## Bescheid

über die Änderung und Ergänzung der  
allgemeinen bauaufsichtlichen Zulassung  
vom 8. Mai 2017

**Z-19.14-1830**

**Brandschutzverglasung "Schüco ADS 80 FR 30"  
der Feuerwiderstandsklasse F30 nach DIN 4102-13**

Anlage 1a

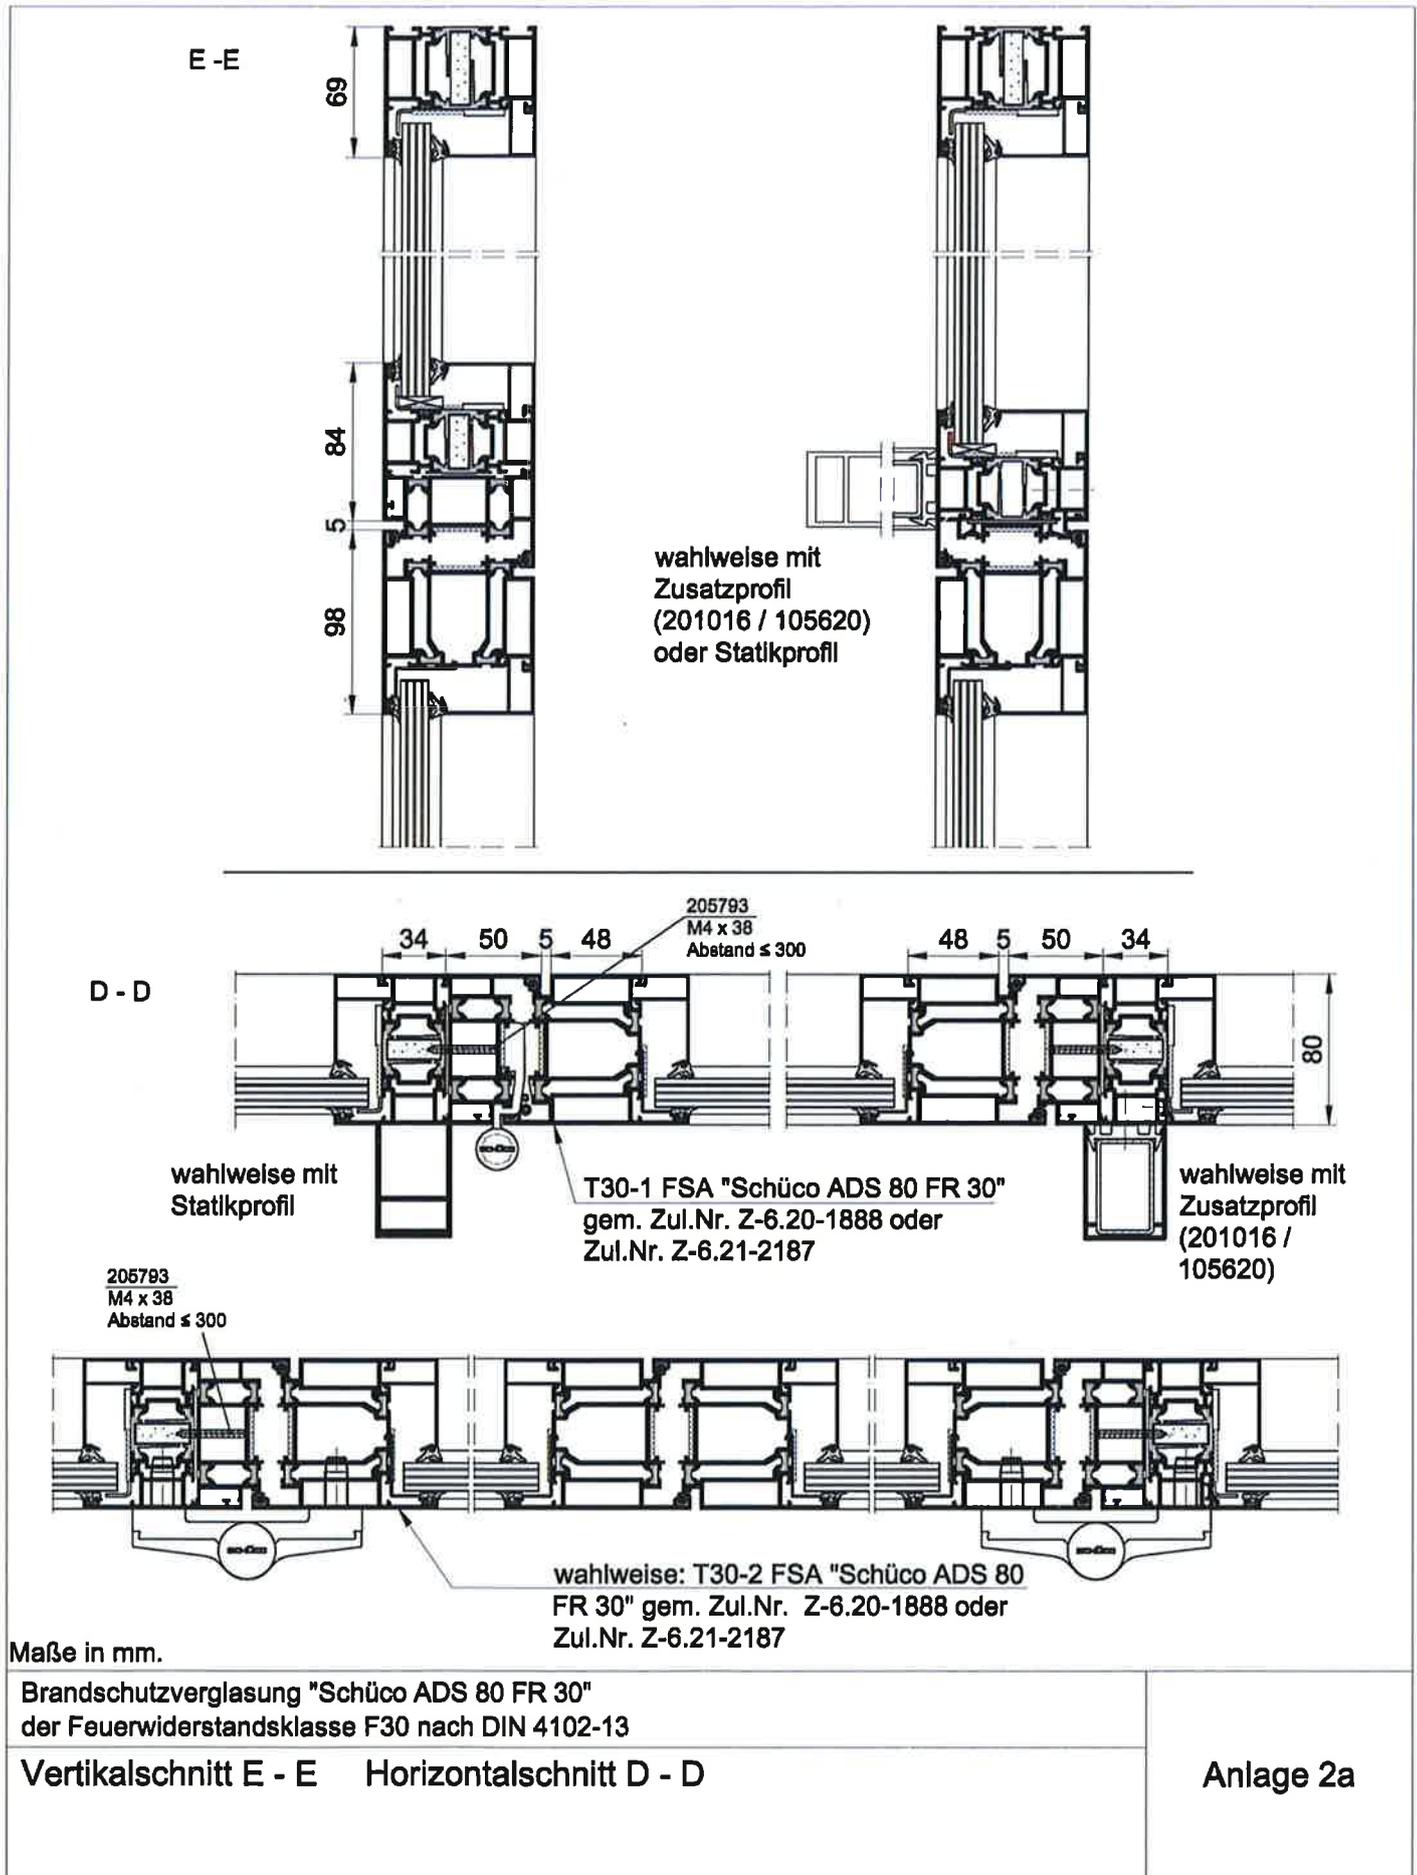
3. Folgenden Anlagen der allgemeinen bauaufsichtlichen Zulassung werden durch Anlagen dieses Bescheides ersetzt:
- Anlage 1.1 durch Anlage 1a,
  - Anlage 1.4 durch Anlage 2a,

**Max. Scheibenabmessungen im Hochformat :**

Schüco Flam 30 S	BxH = 1200 x 2200
Schüco Flam 30 C	BxH = 1400 x 3000
Schüco Flam 30 ISO S	BxH = 1200 x 2200
Schüco Flam 30 ISO C	BxH = 1400 x 3000
CONTRAFLAM 30	BxH = 1400 x 3000
CONTRAFLAM 30 IGU	BxH = 1400 x 3000
Climalit/Climaplus	
Pilkington Pyrostop 30-1.	BxH = 1400 x 2300
Pilkington Pyrostop 30-2.	BxH = 1400 x 3000
Pilkington Pyrostop 30-1.Iso	BxH = 1400 x 3000
Pilkington Pyrostop 30-2.Iso	BxH = 1400 x 3000
bzw. 30-3-Iso	
Ausfüllung Typ 1-3a*	BxH = 1400 x 3000
Ausfüllung Typ 3b*	BxH = 1250 x 3000
Ausfüllung Typ 4*	BxH = 1400 x 2300

**Max. Scheibenabmessungen im Querformat :**

Schüco Flam 30 S	BxH = 2200 x 1200
Schüco Flam 30 C	BxH = 2430 x 1400
Schüco Flam 30 ISO S	BxH = 2200 x 1200
Schüco Flam 30 ISO C	BxH = 2430 x 1400
CONTRAFLAM 30	BxH = 2430 x 1400
CONTRAFLAM 30 IGU	BxH = 2430 x 1400
Climalit/Climaplus	
Pilkington Pyrostop 30-1.	BxH = 2300 x 1400
Pilkington Pyrostop 30-2.	BxH = 2430 x 1400
Pilkington Pyrostop 30-1.Iso	BxH = 2430 x 1400
Pilkington Pyrostop 30-2.Iso	BxH = 2430 x 1400
bzw. 30-3-Iso	
Ausfüllung Typ 1-3a*	BxH = 2430 x 1400
Ausfüllung Typ 3b*	BxH = 2430 x 1250
Ausfüllung Typ 4*	BxH = 2300 x 1400

⑤ bei Eckausbildung  
≤ 4000

④ bei Einbau eines  
T30-1 / T30-2 FSA  
"Schüco ADS 80 FR 30"  
gem. Zulassung Nr. Z-6.20-1888  
oder Zulassung Nr. Z-6.21-2187

Anlage 4a

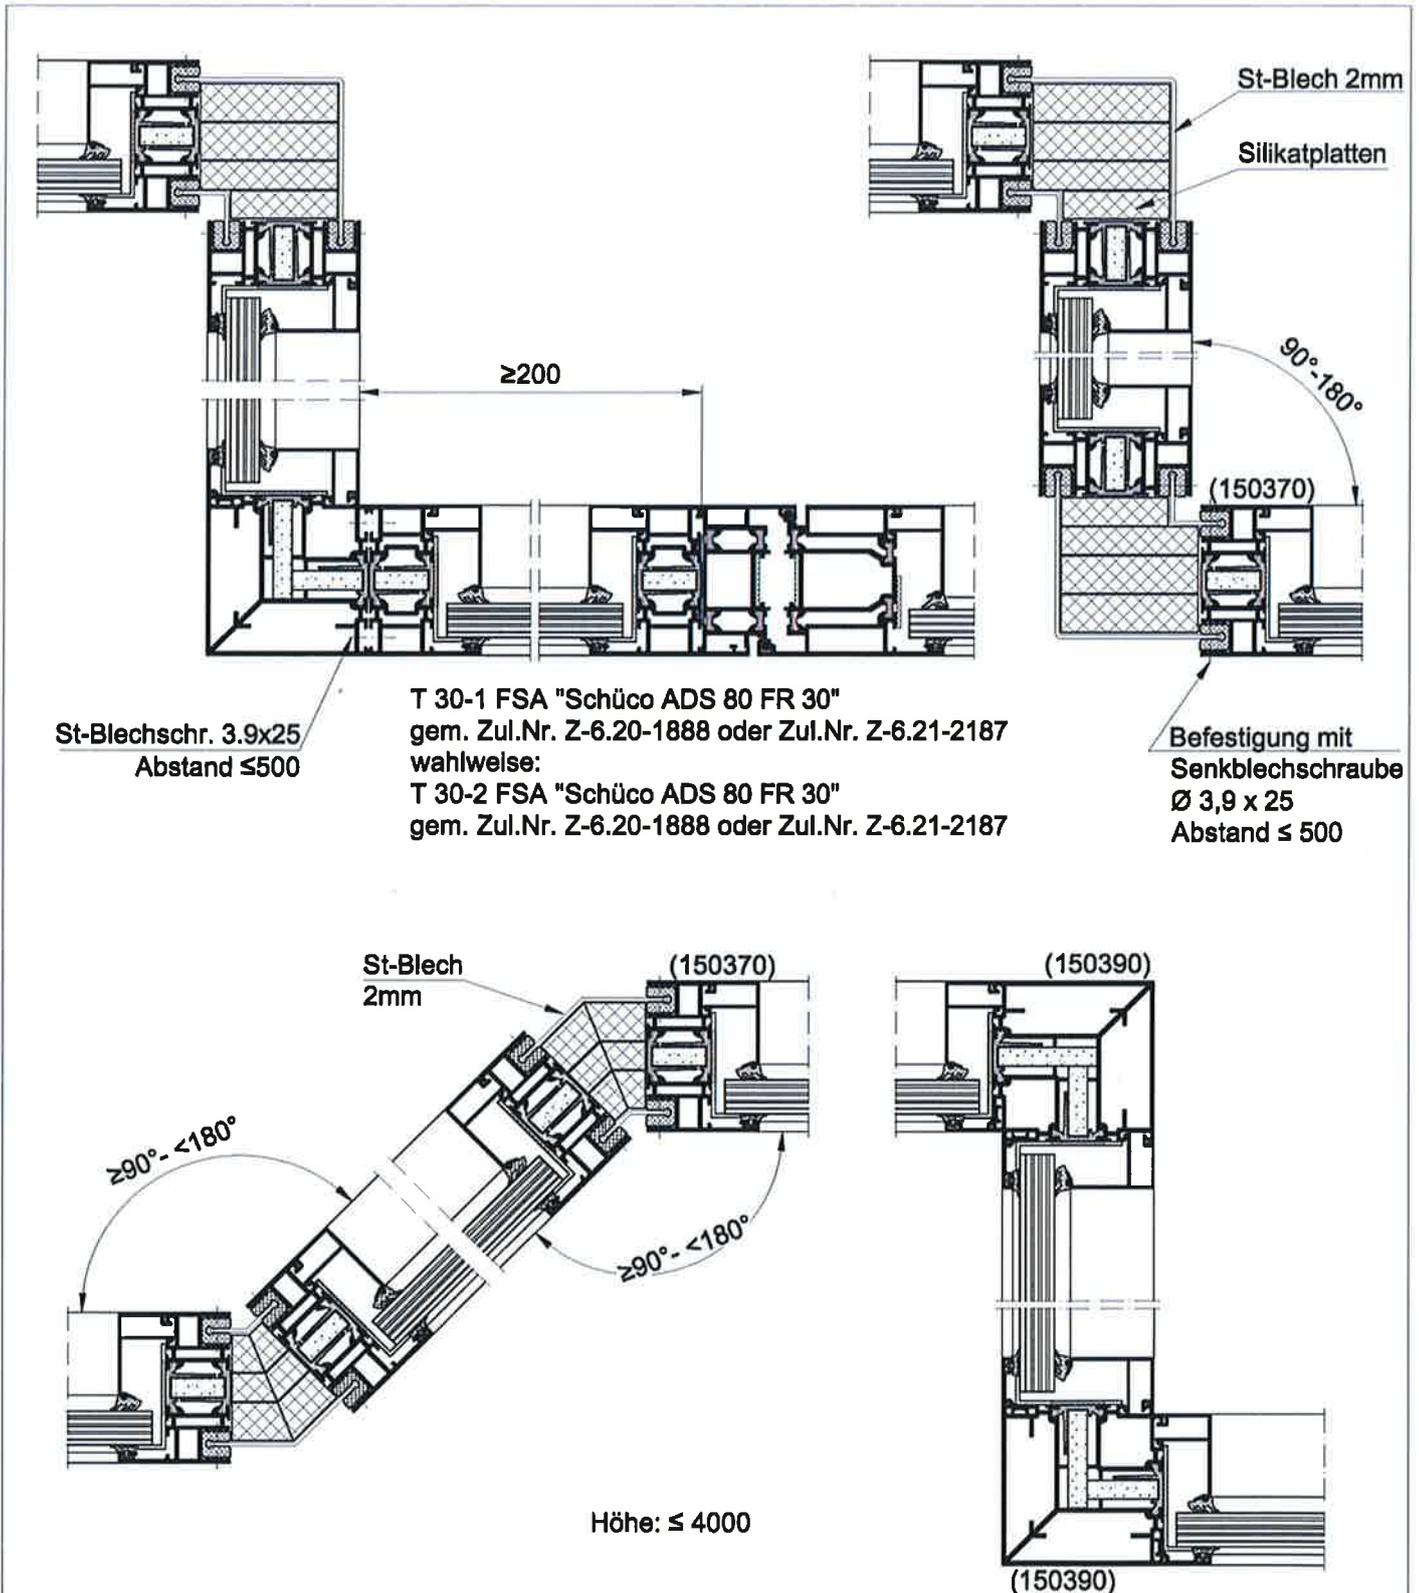
- Anlage 1.5 durch Anlage 3a und
  - Anlage 1.6 durch Anlage 4a
